Relatório Técnico

Parecer sobre a Ruptura do Talude do Porto de Santana - Amapá

Maio de 2014

Figura 5. Seção adotada e parâmetros geotécnicos (Relatório 02).

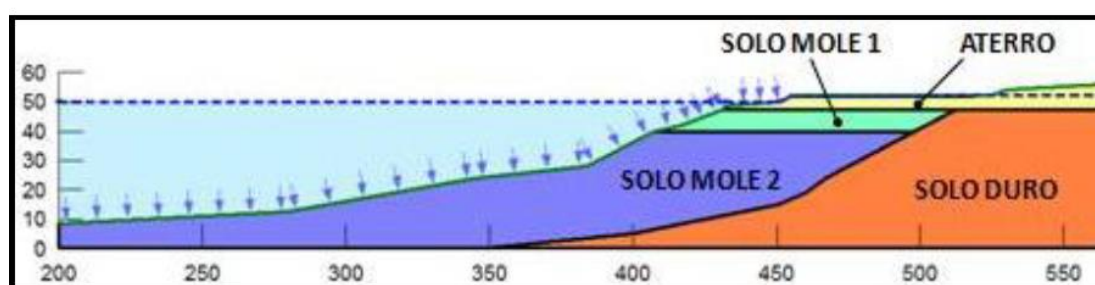
Estudos de estabilidade foram apresentados no Relatório 02, referidos a uma seção posicionada a Oeste da correia transportadora, definida topograficamente a partir da planta da ICOMI, datada de 1950. A seção, o perfil e os parâmetros adotados para os materiais estão mostrados na Figura 5. A camada denominada argila “Mole 1”, provavelmente ressecada por efeito climático, com espessura da ordem de 5 a 7 m, apresentou resistência à penetração SPT entre 3 a 6 golpes/30 cm, valores relativamente elevados de q_r (resistência à penetração nos ensaios CPTu) e umidade entre 35% e 40%. A camada denominada argila “Mole 2” apresentou valores de SPT entre 0/50 e 2 e umidade entre 50% e 70%. Na porção inferior do depósito, até o fim dos furos de prospecção, encontram-se solos com SPT mais altos e umidades mais baixas (inferiores a 30%), que constituem o material denominado “solo duro”.

Os resultados das análises de estabilidade (Relatório 02) indicaram fatores de segurança $FS > 1$ ($FS = 1,62$ e $FS = 1,34$ para os níveis d'água máximo e mínimo, respectivamente), como mostra a Figura 6. Na análise do Relatório 02 descarta-se a possibilidade de atividade sísmica, erosão e sobrecarga (admitindo que a ruptura tenha ocorrido em uma área sem a sobrecarga da pilha "sinter-feed",

Figura 7. Retroanálise – $S_u = 25\text{kPa}$ (Relatório 02).

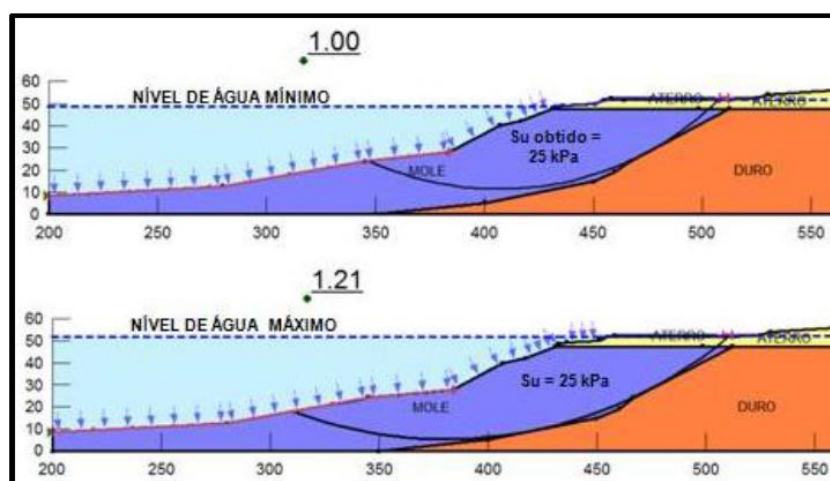
que alegadamente estaria a Leste da correia transportadora). A variação da maré possui relevância para os cálculos, entretanto é descartada como causa isolada. Dessa forma, segundo o Relatório 02, uma vez afastadas as demais causas possíveis, a ruptura estaria associada a uma súbita perda de resistência do solo mole, interpretado como ultrassensível (“quick clays”). A retro análise do deslizamento (para $FS = 1$) resultou em $s_u = 25\text{kPa}$, como mostra a Figura 7.

Figura 10. Seções representativas da rótula Oeste (a) e Leste (B), Método de Bishop - Talude submerso 1V:6H, com nível d'água na condição mais rebaixada, segundo o Relatório 07.

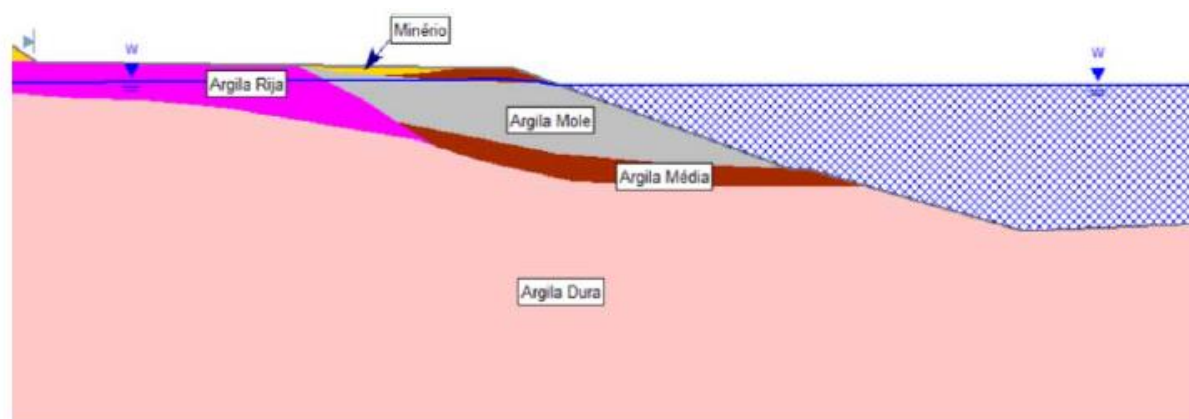
Análises de estabilidade foram apresentados no Relatório 07, sendo os estudos realizados em duas seções (representativas das rótulas Oeste e Leste), Figura 10, procurando-se quantificar a resistência não drenada da argila associada ao fator de segurança crítico (FS=1). Os demais parâmetros estão mostrados na Figura 11.

De acordo com o Relatório 07, as retro análises forneceram s_u de 28kPa e 26kPa, para as seções Oeste e Leste, respectivamente. Ainda segundo aquele relatório, "... a posição da pilha não alteraria significativamente o FS para s_u na condição de ruptura..." (Figura 12).

Figura 21. Análise com a mesma seção e com os mesmos parâmetros médios do Relatório 02, sem pilha de minério, conduzindo a $FS = 1,34$, hipótese de NA mínimo, método de Morgenstern & Price.

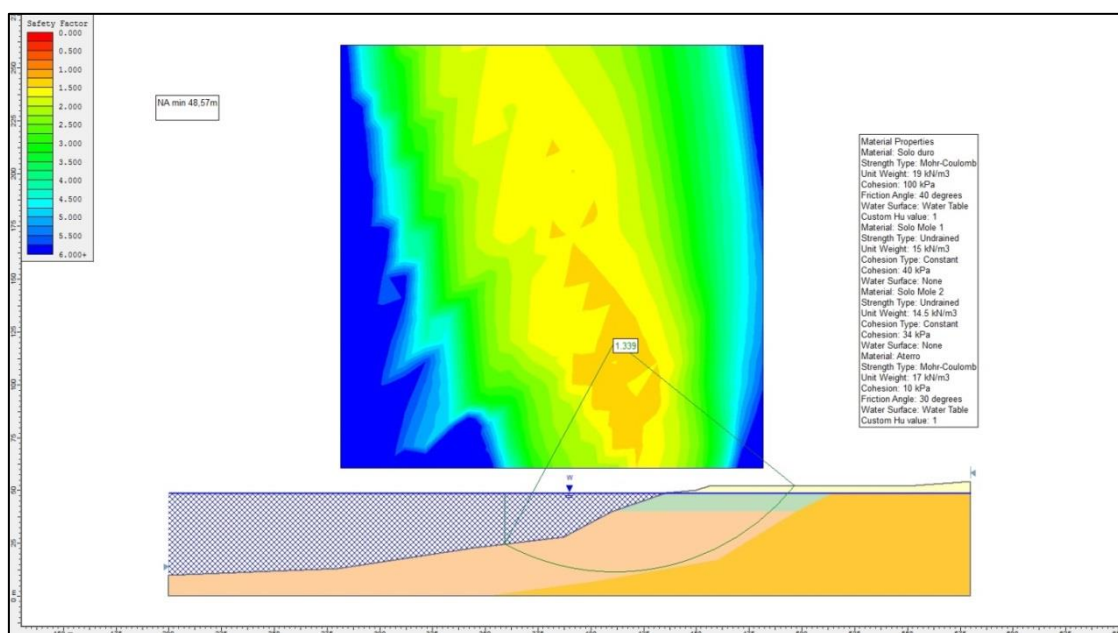
Uma seção próxima à rótula Oeste foi estudada no Relatório 02 (resumida em sua Figura 6), para o cenário de nível d'água mínimo do rio, dela tendo sido obtido $FS=1,34$. Essa mesma análise (com a mesma seção transversal e os mesmos parâmetros geotécnicos do Relatório 02) foi reproduzida no presente Parecer, igualmente pelo método de Morgenstern & Price, utilizando-se agora o software "Slide", da Rockscience, que confirma o mesmo $FS=1,34$ (Figura 21). Esta comparação foi feita buscando-se estabelecer a equivalência entre os programas de análise de estabilidade utilizados no Relatório 02 e no presente Parecer.

Figura 22. Análise da seção Oeste baseada na batimetria de 1993 e na estratigrafia interpretada neste parecer, sem sobrecarga e com parâmetros de resistência médios, conduzindo a $FS = 1,68$ para a hipótese de NA mínimo, método de Morgenstern & Price.

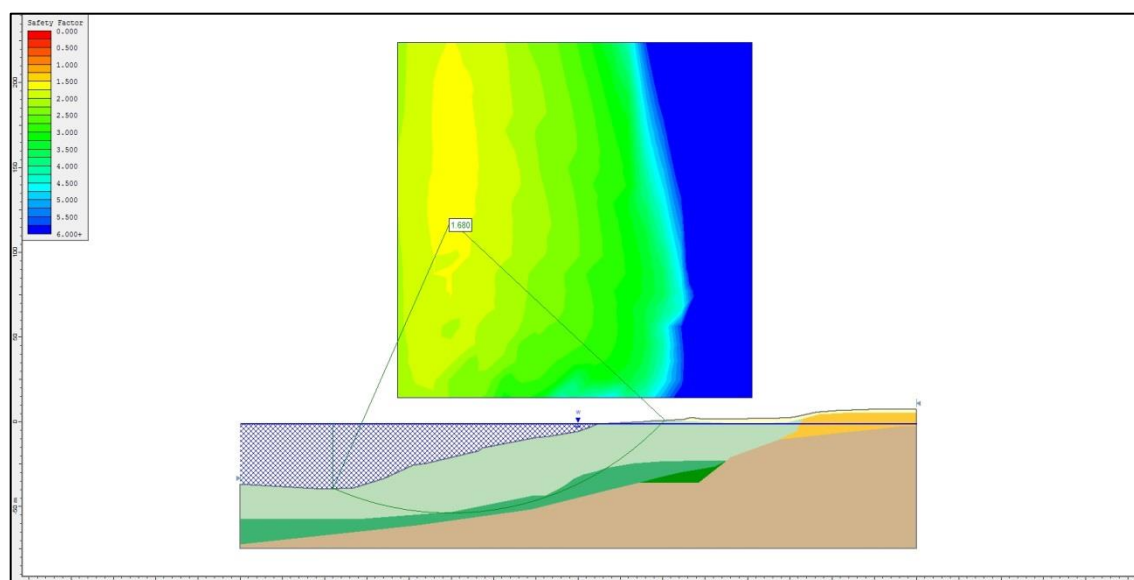
A Figura 22 resume a análise da seção Oeste baseada na batimetria de 1993 e na estratigrafia interpretada neste parecer (Figuras 16a e 16b), sem sobrecarga e com parâmetros de resistência médios estabelecidos na Figura 18 e na Tabela 3, indicando $FS = 1,68$ para a hipótese de NA mínimo, método de Morgenstern & Price.

O fator de segurança $FS=1,68$ indicado na Figura 22 é superior àquele referido no Relatório 02 ($FS=1,34$), sendo essa diferença, em grande parte, atribuída à inclinação do talude, bem mais suave, comparativamente à inclinação adotada no Relatório 02 e reproduzida na Figura 21. Adicionalmente, no presente Parecer, a resistência não drenada da argila foi admitida como crescente com a profundidade a partir 20 m (com base nos resultados dos ensaios na Figura 18), enquanto que, no Relatório 02, a camada inferior de argila teve a resistência admitida constante. Para os 20 m superiores, a resistência não drenada média s_u interpretada neste parecer é apenas ligeiramente superior àquela adotada no Relatório 02.

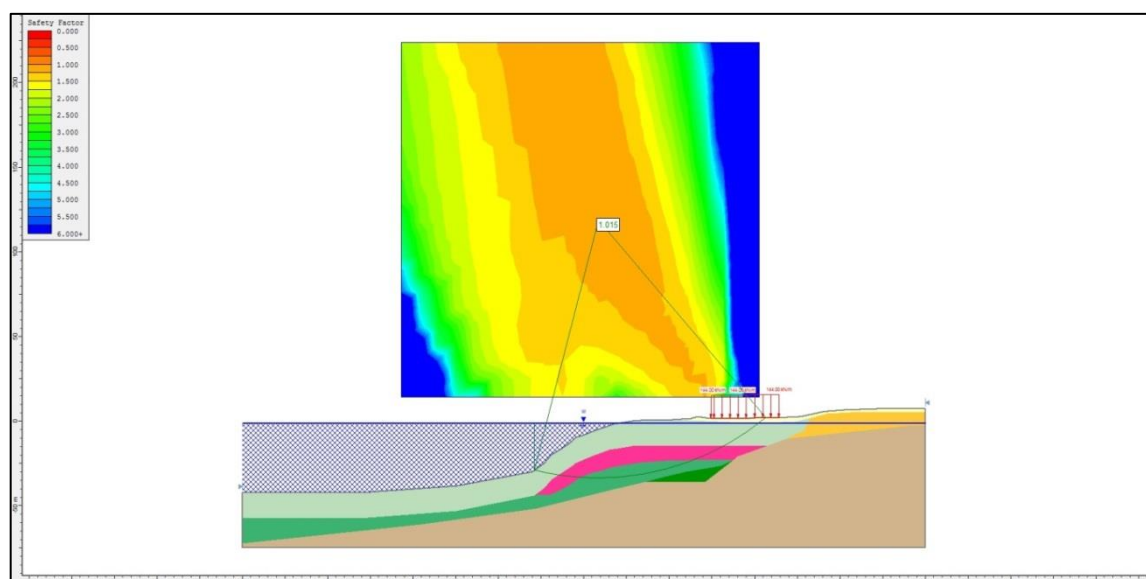
A Figura 28 resume a análise de estabilidade da seção Leste, baseada na batimetria de 1993 e na estratigrafia interpretada neste Parecer, indicando que, para parâmetros de resistência médios, uma sobrecarga de 144 kPa (equivalente a uma pilha de minério de 6 m de altura) levaria à ruptura o talude Leste (hipótese de NA mínimo, método de Morgenstern & Price). Este resultado mostra-se consistente com o cenário indicado na Figura 9, onde documentadamente se observa a ruptura da seção Leste para uma sobrecarga de minério de cerca de 6 m de altura no instante do acidente.

De acordo com o cenário documentado na Figura 9, a ruptura da seção Leste com uma pilha de 6 m de altura corresponde à análise com parâmetros médios da Figura 28. Por outro lado, o cenário correspondente à análise com parâmetros de Bjerrum ($FS=1,06$, sem pilha) poderia em princípio ser associado à ruptura de 20/10/1993 (não investigada neste Parecer, mas que aparentemente ocorreu sem pilha na margem do rio, como mostra a Figura 1). A variação entre esses dois cenários reflete uma clara incerteza decorrente da insuficiência de investigações geotécnicas também na seção Leste. Incerteza ainda maior se reflete na seção Oeste, onde não havia qualquer investigação geotécnica e por isso a estratigrafia foi meramente inferida a partir da seção Leste, assim como foram também admitidos na seção Oeste os mesmos parâmetros de resistência da seção Leste. Portanto, ainda que os resultados consolidados nas Figuras 30a e 30b indiquem uma condição de estabilidade maior da seção Oeste (comparativamente à seção Leste) - situação esta reforçada pelo menor gradiente da superfície do terreno do lado Oeste e pelo histórico de instabilidade pregressa do Lado Leste - não é possível concluir que os fatores de segurança mais elevados obtidos com parâmetros médios e sem pilhas de minério possam refletir de forma inequívoca que o lado Oeste seria estável. Portanto, ao ser excluída a hipótese de argila ultrassensível (quick clay), a ruptura da seção Oeste pode ser explicada dentre dois cenários:

Figura 30a. Variação do fator de segurança para alturas crescentes das pilhas de minério na seção Oeste. Extensão da pilha: 40 m.

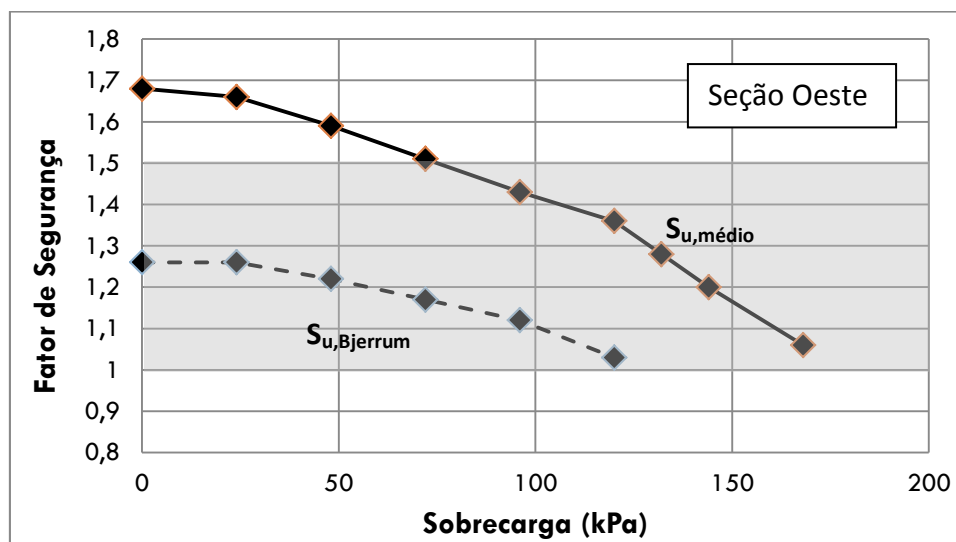
Tomando-se por base o fator de segurança $FS=1,5$ requerido pela Norma Brasileira NBR-11682 para os casos simultâneos de alto risco de danos a vidas humanas e de alto risco de danos materiais e ambientais, observa-se nas Figuras 30a e 30b que, para o cenário documentado de movimentação generalizada de pilhas de minério nas seções Oeste e Leste fora da posição autorizada em projeto (Figura 26), as condições de estabilidade são insatisfatórias em toda a área do porto. Os

casos com resultados insatisfatórios estão realçados pelo fundo cinza claro nas Figuras 30a e 30b, que se mostram compatíveis com a ruptura simultânea (ou quase simultânea) observada nas seções Oeste e Leste, onde o cenário mais provável é aquele no qual a seção Oeste rompeu imediatamente após a ruptura da seção Leste, quando esta foi indevidamente carregada por uma pilha de minério com altura da ordem de 6 m, como documentado na Figura 9.b.

Figura 32. Variação do fator de segurança na seção Leste, para alturas crescentes da pilha de minério e extensões de 30 m e 40 m da pilha, com parâmetros de resistência médios.

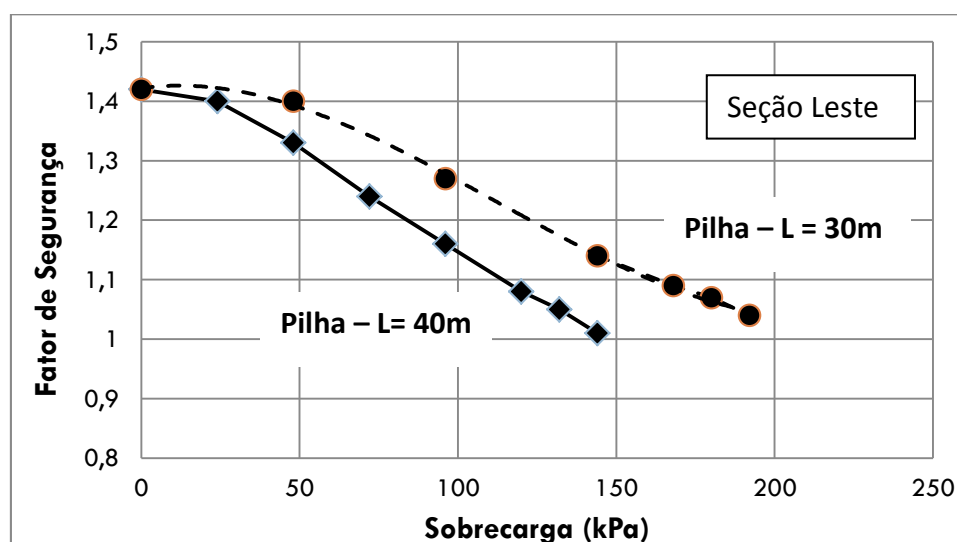
A Figura 32 resume a redução do fator de segurança da seção Leste (a mais crítica) para alturas crescentes da pilha, para as extensões de 30 m e 40 m, admitindo-se os valores médios de resistência (observar que para parâmetros de resistência afetados do fator de Bjerrum, a seção Leste é praticamente instável, independentemente da presença de pilha de minério). As superfícies potenciais de ruptura estão apresentadas no Anexo 3 e estão consistentes com a presença de um volume remanescente da pilha na crista do talude.

De acordo com a Figura 32, mesmo para uma extensão de 30 m para a pilha, as condições de estabilidade da margem do rio se mostram também insatisfatórias. A estabilidade do talude no Por-
